Rapport de contrôle d'installations électriques à basse et à très basse tension

RÉF. 159/2024/85587/01:1

DATE DU CONTRÔLE 06/01/2025 (08:50 - 09:50)
ADRESSE DU CONTRÔLE Rue d'Hervin 24 - 6927 Resteigne

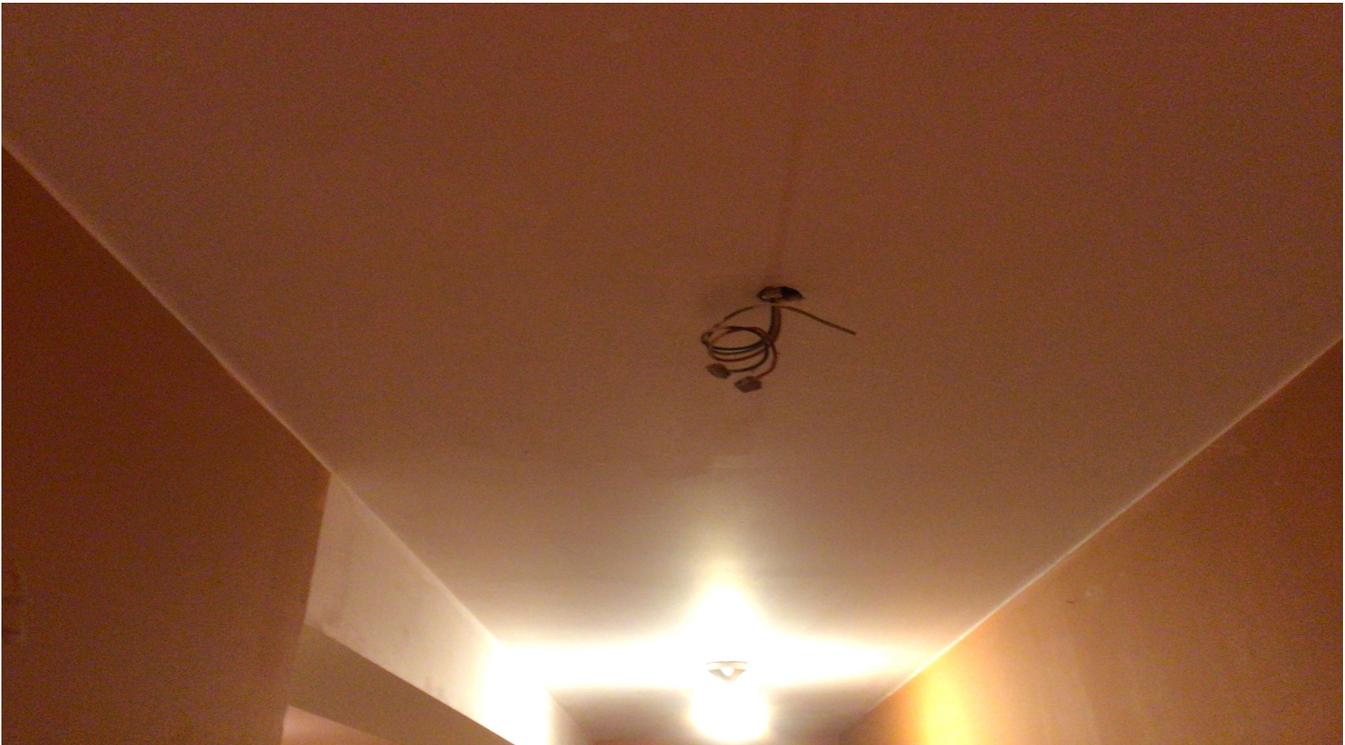
Circuits en défauts d'isolement	2 disjoncteur baissés sur la photo du coffret
